Expediente:	056070240780
Radicado:	AU-00067-2024
Sede:	REGIONAL VALLES
Dependencia:	DIRECCIÓN REGIONAL VALLES
Tipo Documental:	AUTOS
Fecha:	10/01/2024
Hora:	22:24:23
Folios:	5

POR MEDIO DEL CUAL SE FORMULAN UNOS REQUERIMIENTOS Y SE ADOPTAN OTRAS DETERMINACIONES

1. Que mediante Resolución RE-03991-2022 del 14 de octubre de 2022, modificada a través de la Resolución RE-01104-2023, la Corporación **OTORGÓ UNA CONCESIÓN DE AGUAS SUPERFICIALES**, a la sociedad **FRUTY GREEN S.A.S** con NIT 900.155.227-5, a través de su representante legal el señor **RICARDO ALONSO MEJÍA HERNÁNDEZ**, identificado con cédula de ciudadanía número 71.556.791, en un caudal total de 0.202 L/s, para uso Doméstico y Riego, en beneficio del predio identificado con folio de matrícula inmobiliaria número 017-65958, ubicado en el municipio de El Retiro, Antioquia. Vigencia del permiso por un término de diez (10) años contados a partir de la ejecutoria del acto administrativo con radicado RE-03991-2022.

Imagen 1. Obras implementadas en las fuentes. Tomado de oficio CE-12234-2023 del 2/8/2023.

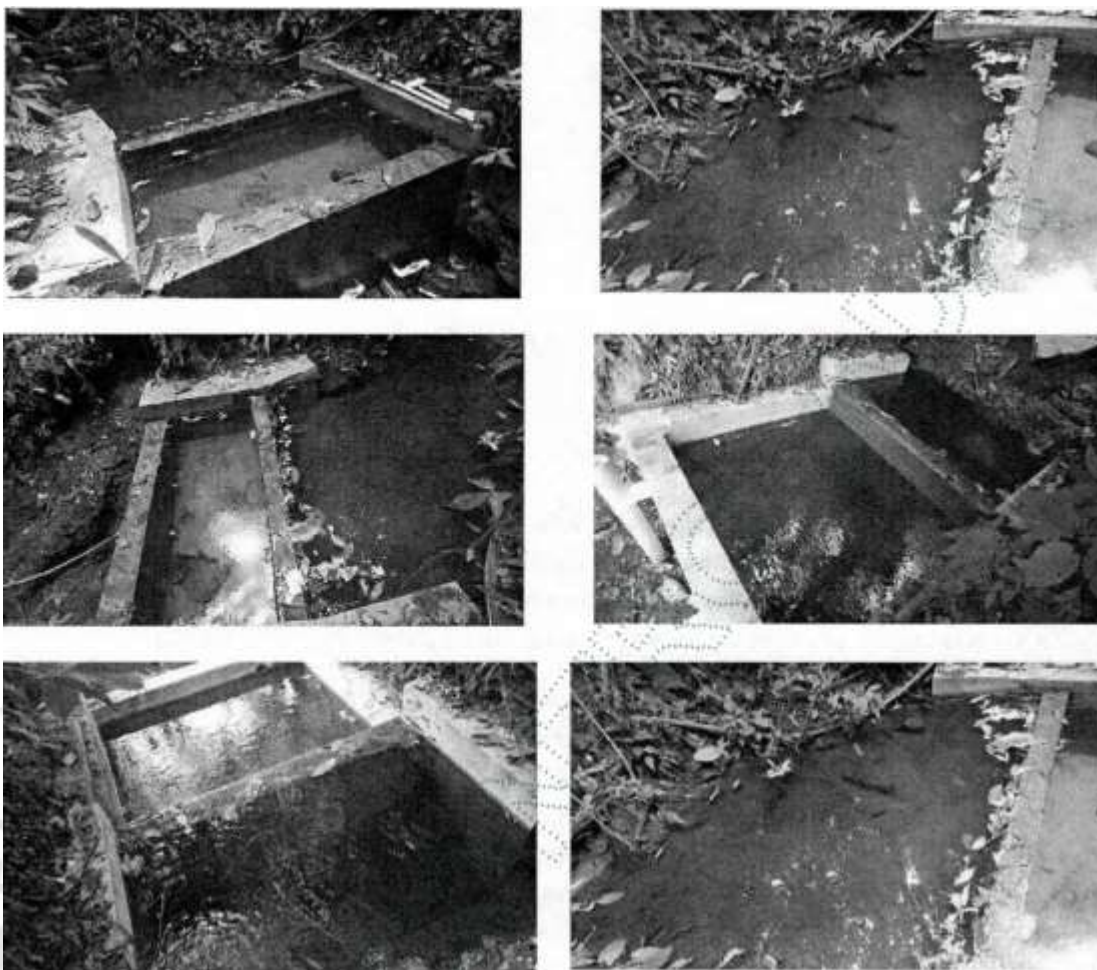
En este sentido se informa que; aunque se tiene implementado las dos obras de captación en las dos fuentes, se debe realizar los ajustes necesarios para que el caudal captado sea el otorgado por La Corporación en la Resolución RE 01104-2023 del 13 de marzo de 2023 de la siguiente manera:

Para la obra de captación, control y derivación de caudal implementado en La Fuente La Eucaliptera, se debe realizar ajustes de manera que garantice que el caudal captado es de 0,174 l/s.

Para la Obra de captación, control y derivación de caudal implementado en La Fuente La Casa(Vivienda), se debe realizar ajustes de manera que se garantice que el caudal captado es de 0,028 l/s.

Como las obras implementadas son diferentes al diseño de las obras presentadas por La Corporación para pequeños caudales, se recomienda presentar diseños, con planos y memorias de cálculo de las obras implementadas en las dos fuentes

1. Presente los diseños (planos y memorias de cálculo) de las obras implementadas en campo.
2. Tramitar ante la Corporación **PERMISO DE VERTIMIENTOS**, con el lleno de los requisitos establecidos en el Decreto 1076 de 2015.

Parágrafo: Se le recuerda que las obras existentes, deben garantizar que el caudal captado, cumpla con el otorgado por la Corporación en la Resolución RE-03991-2022, modificada a través de la Resolución RE-01104-2023; de no ser así, deberá realizar los ajustes necesarios.
